Králův Dvůr - obchvat - II.část

SO 101a - větev A - komunikace

Změnový list

Úprava trvalého svislého a vodorovného dopravního značení – křižovatka na mostě A.Hesse-Fučíkova.

KŘÍŽOVATKA NA MOSTĚ A. HESSE - NA POŘÍČÍ

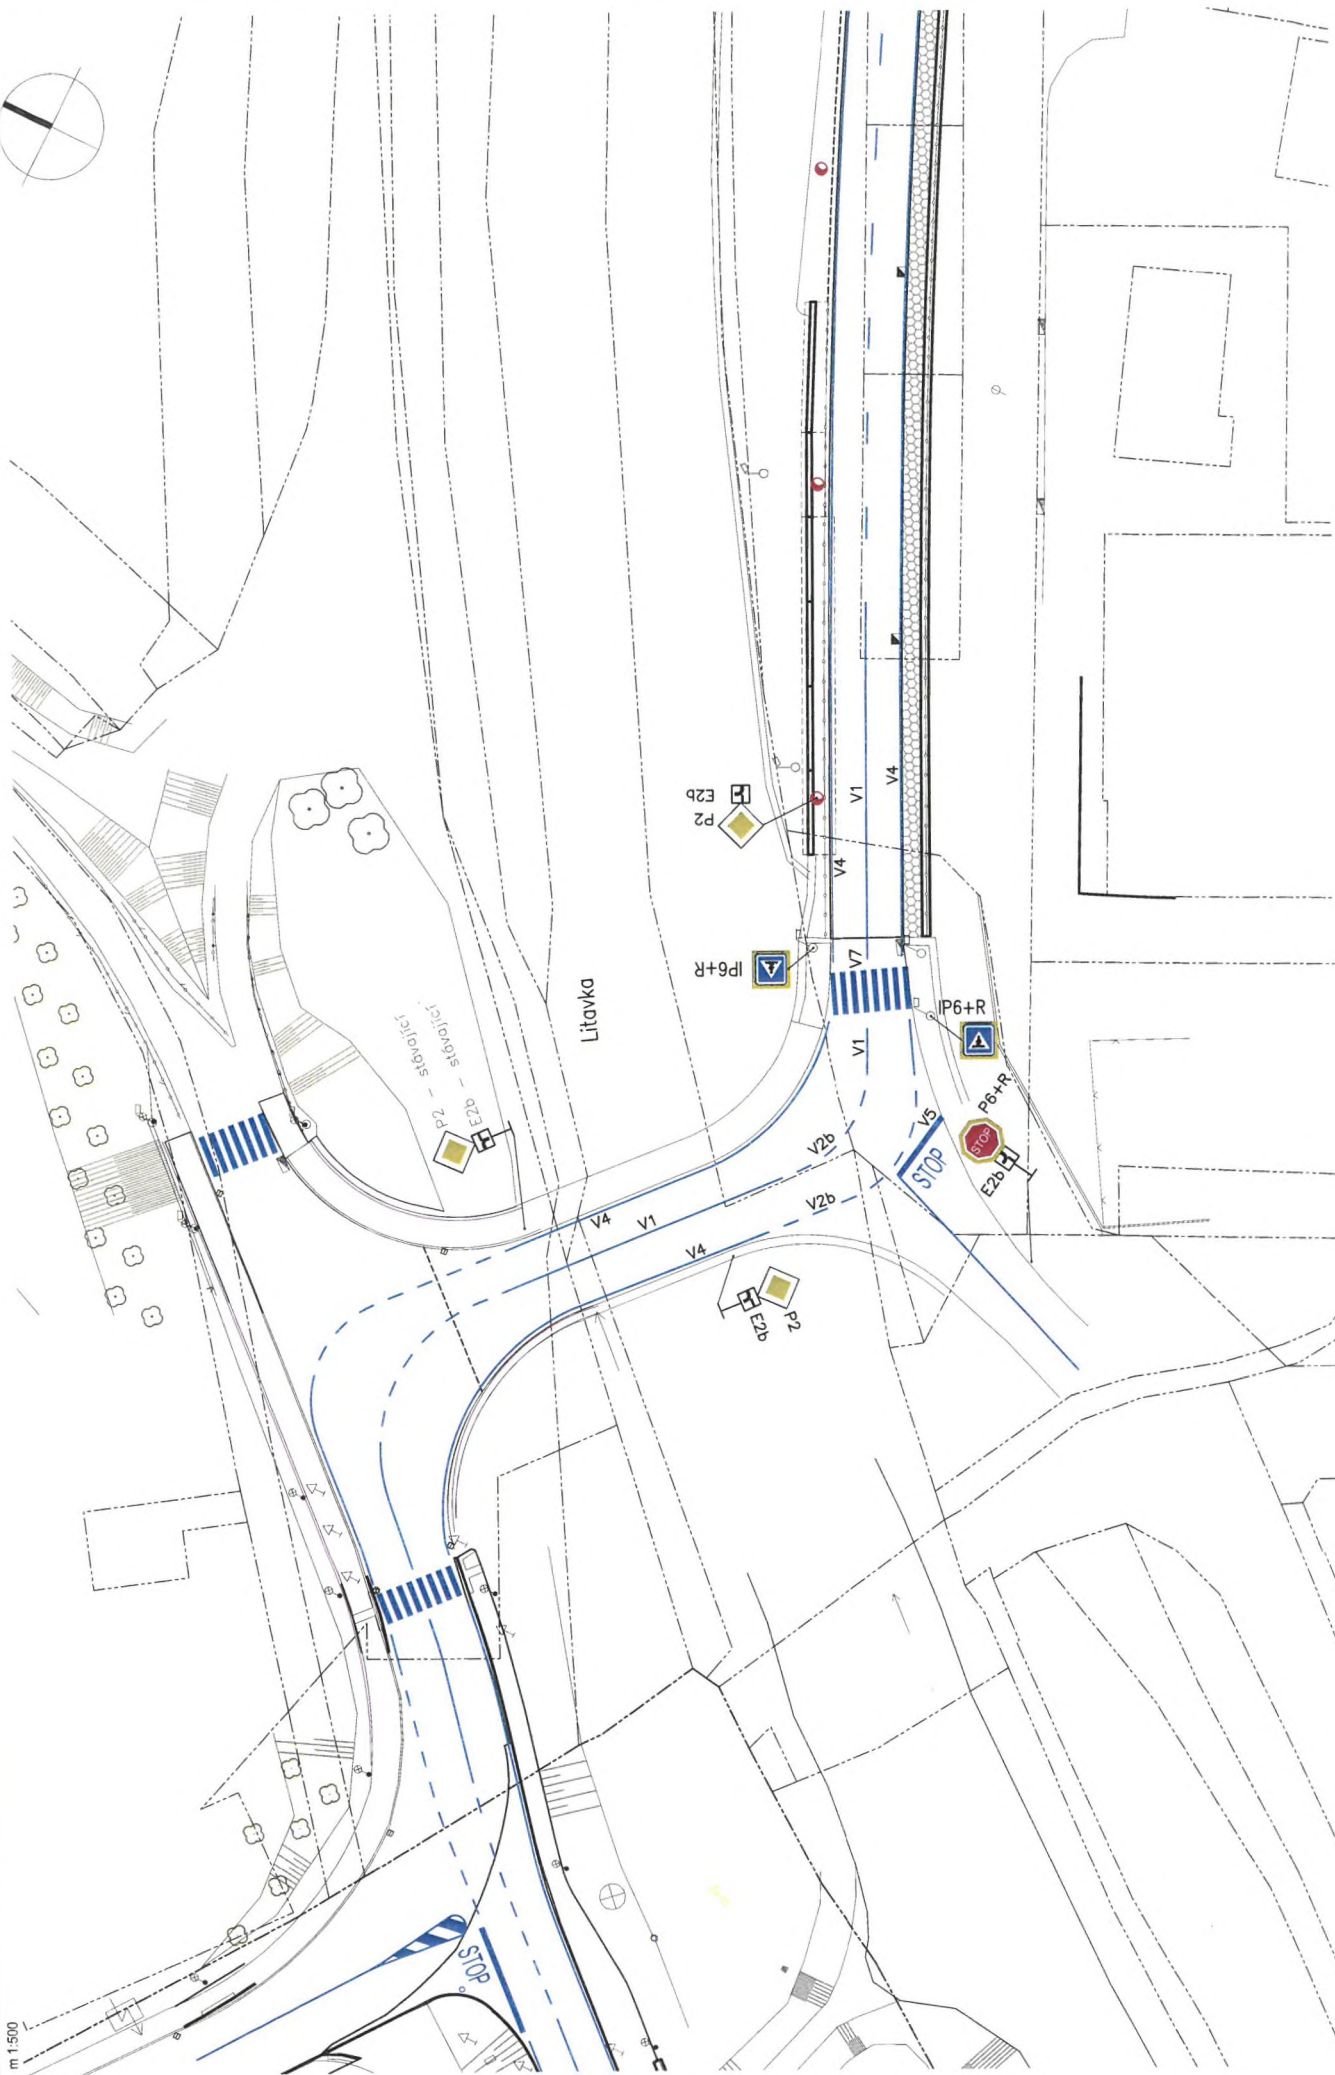
Komunikace obchvatu Králova Dvora – II část byla v původním projektu vedena jako vedlejší komunikace s daním přednosti v jízdě do ulic Na Poříčí a Tovární . Z důvodu zlepšení bezpečnosti provozu bylo změněno dopravní značení tak , že od začátku I etapy až po konec II etapy bude komunikace vedena jako hlavní . V celé trase došlo ke změně dopravního značení./viz přílohy 1-3 /
Dále v souvislosti s harijním stavem opěrné stěny podél ulice Tovární je nutné dopracovat RDS .

Na základě oznámené nově zjištěné skutečnosti na akci „Králov Dvůr – obchvat – II. část“ Krajská správa a údržba silnic Středočeského kraje, p.o., **souhlasí** s navrženými změnami. Jmenovitě se jedná o úpravu dopravního značení z důvodu zlepšení bezpečnosti provozu a dopracování RDS pro havarijní stav opěrné stěny.

KŘÍŽOVATKA NA MOSTĚ A. HESSE - FUČÍKOVA

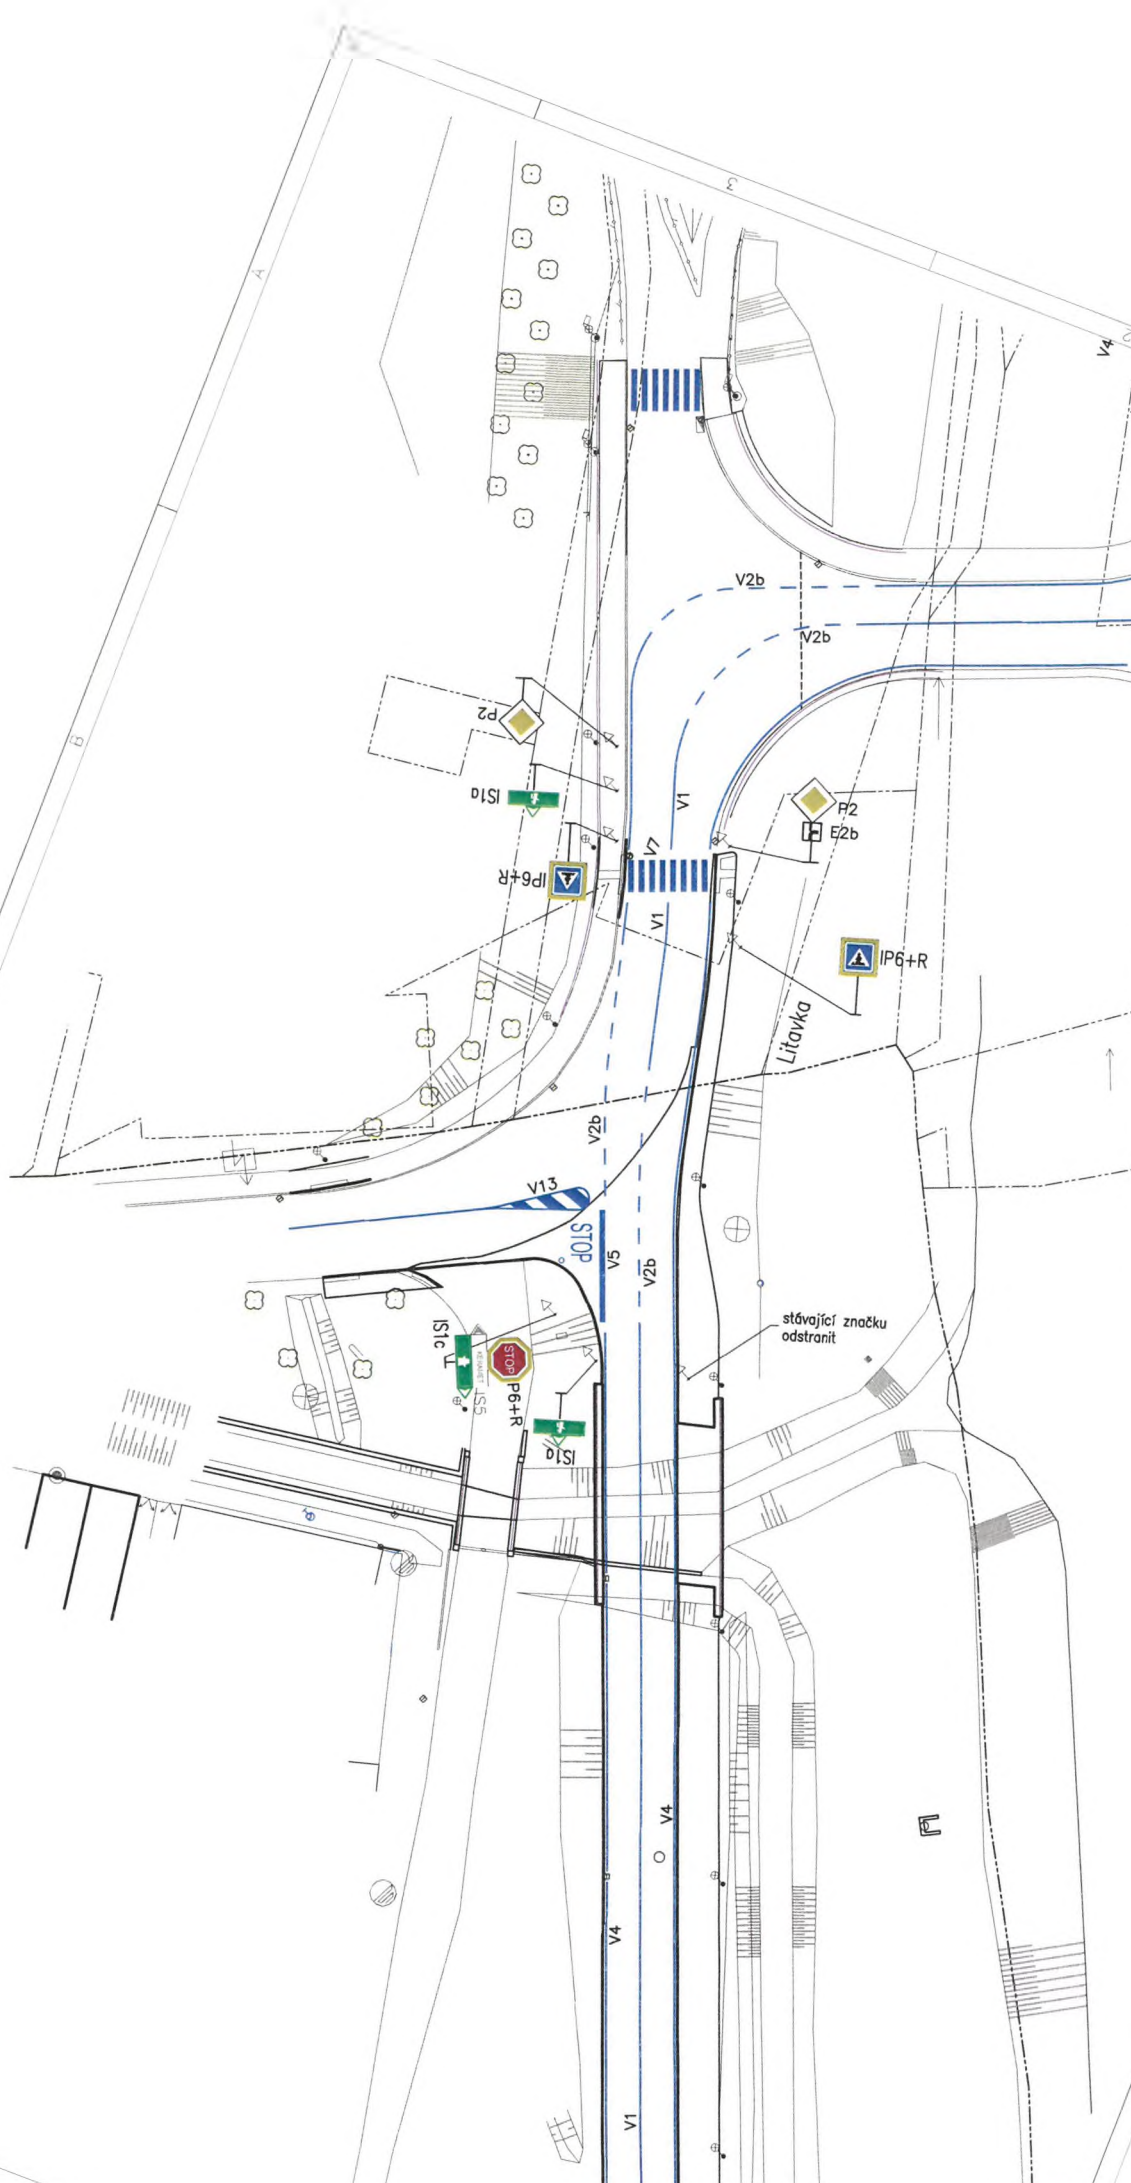
Jedná se o křižovatku **na mostě A.Hesse-Fučíkova**, kde byl původní předpoklad vedení komunikace jako vedlejší s dáním přednosti v jízdě do ul. Na Poříčí a Tovární.

Z důvodu zlepšení bezpečnosti provozu bylo změněno dopravní značení tak, že od začátku etapy I, (původní dokončená stavba), až po konec současné stavby – II.etapa bude komunikace vedena jako hlavní.

S ohledem na shora uvedené skutečnosti, které dodavatel nemohl předvídat a ani je nezavinil, technický dozor objednatele s předloženým navrhovaným technickým řešením **souhlasí**, a považuje je za oprávněné.

KŘÍŽOVATKA PŘED VLAKOVÝM NÁDRAŽÍM

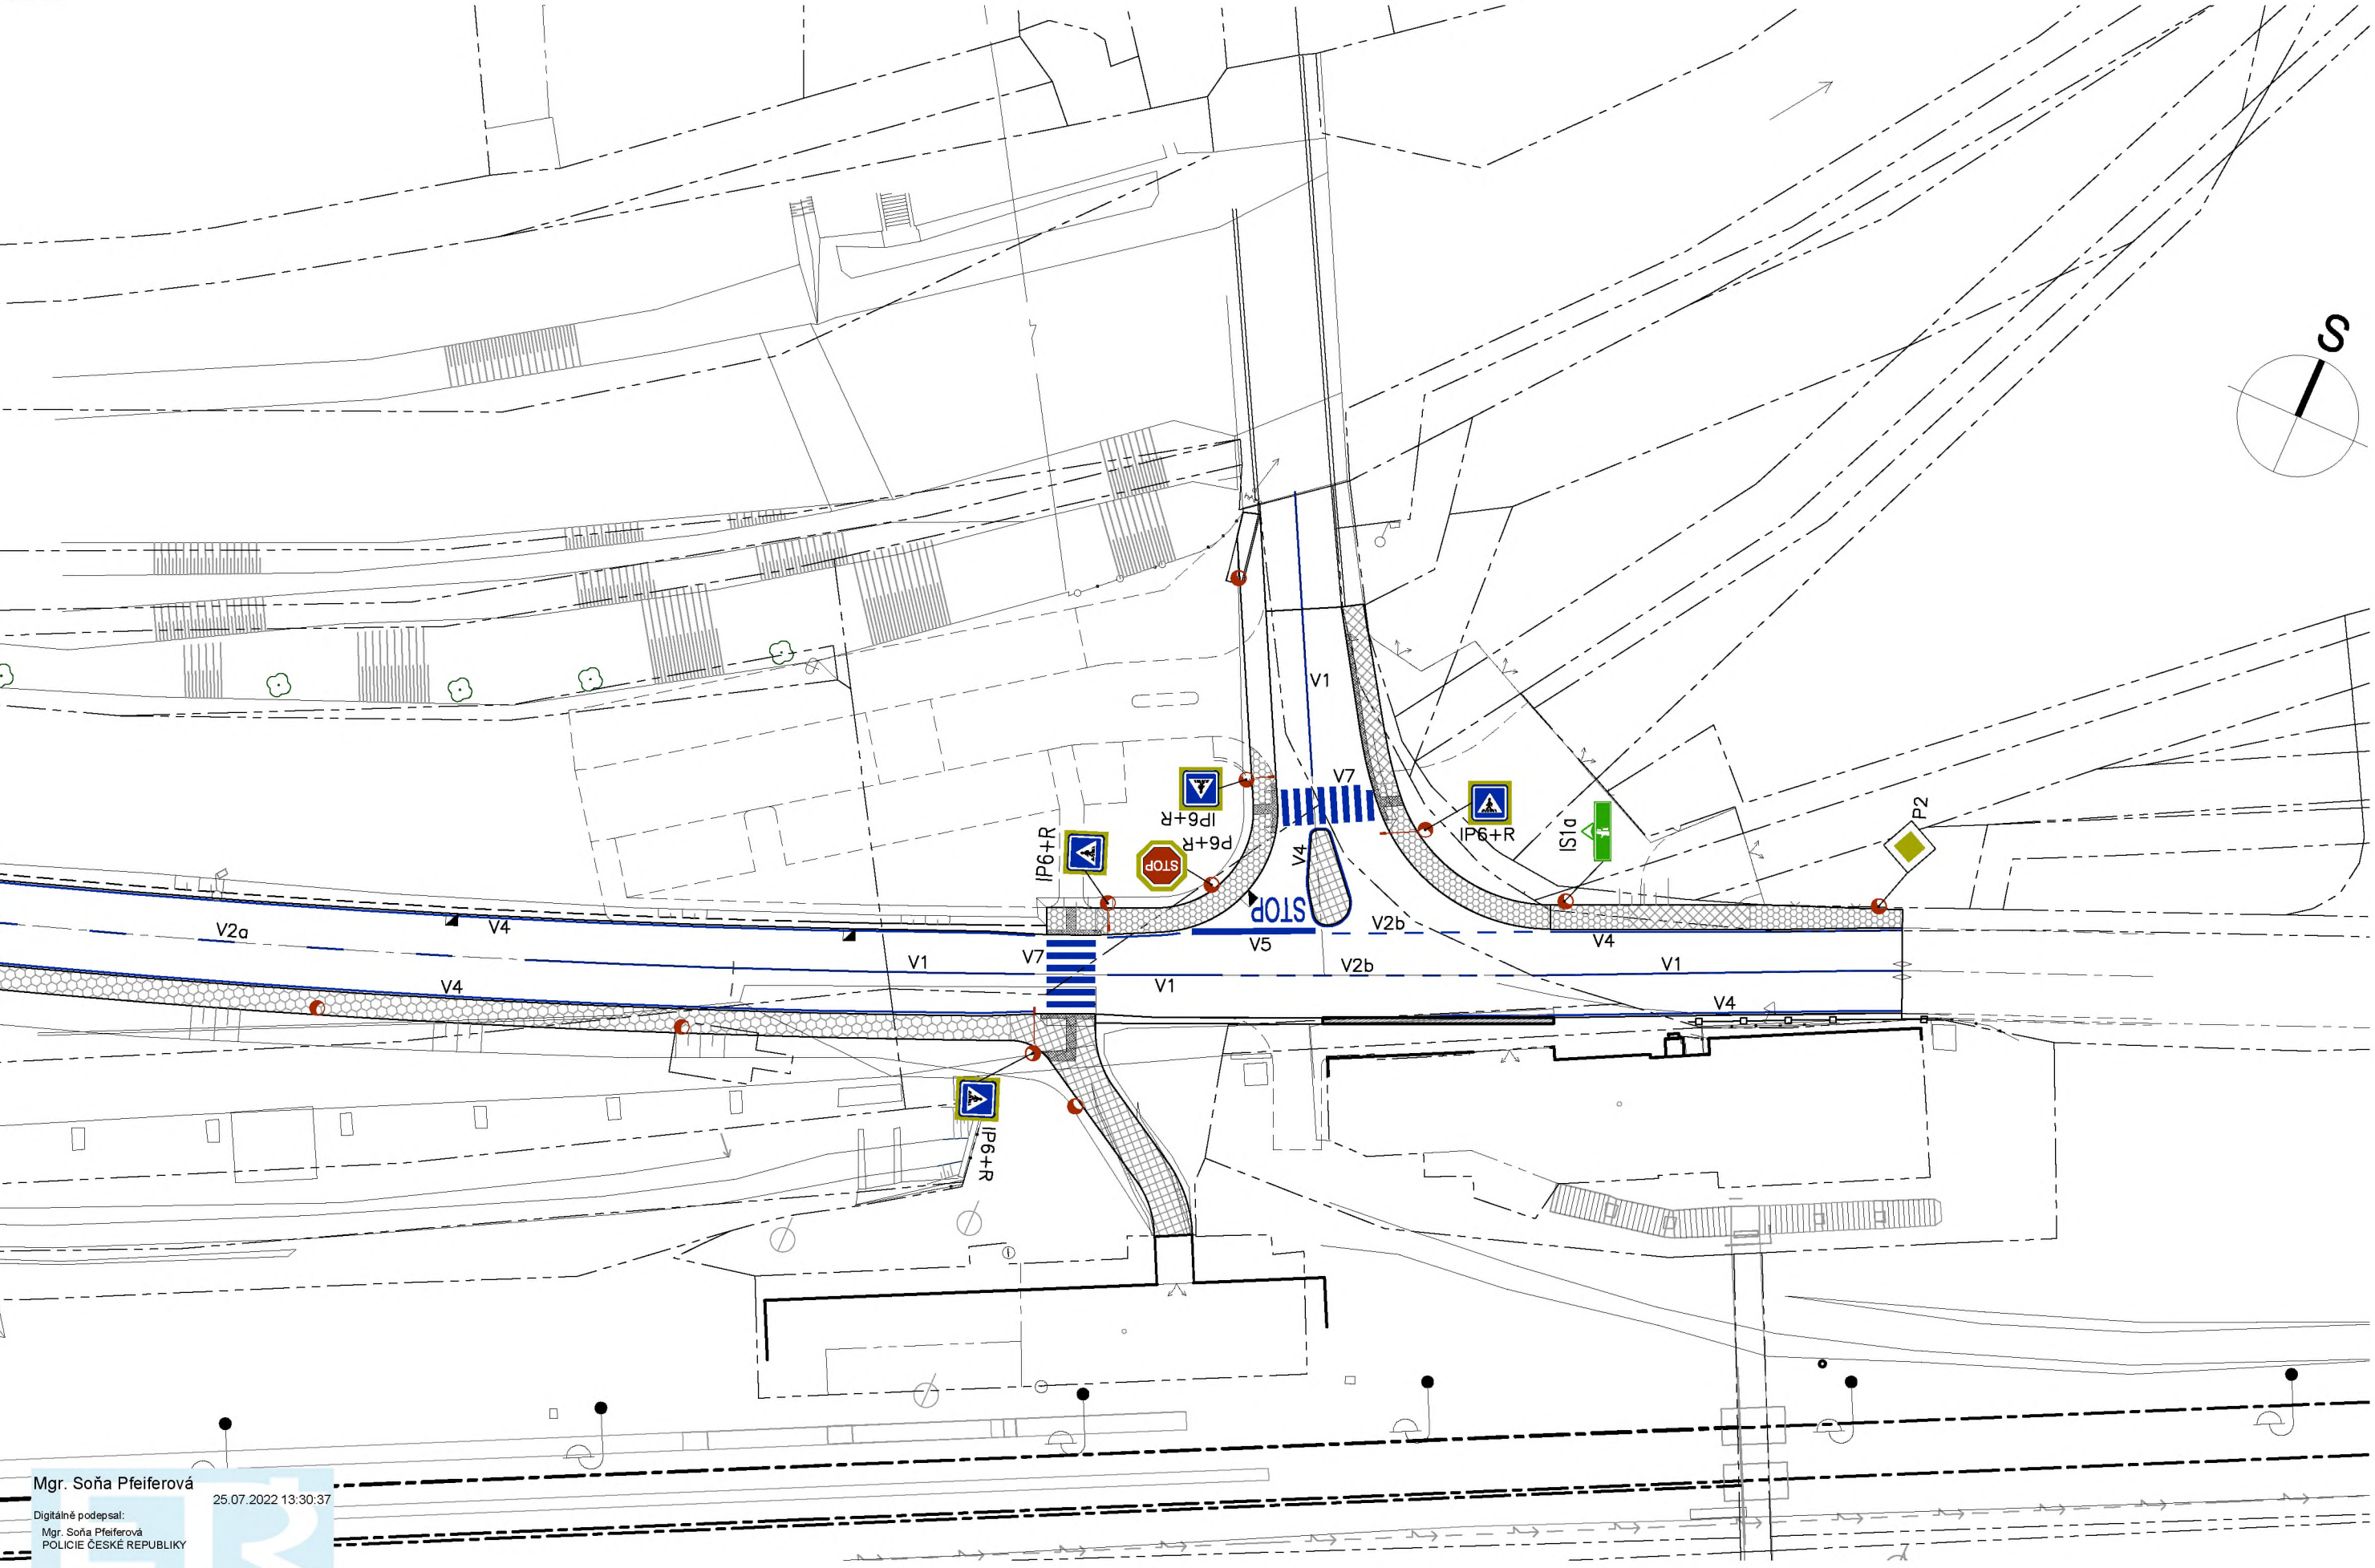
s úpravou trvalého svislého a vodorovného dopravního značení v rámci výše uvedené stavby, viz. příloha.
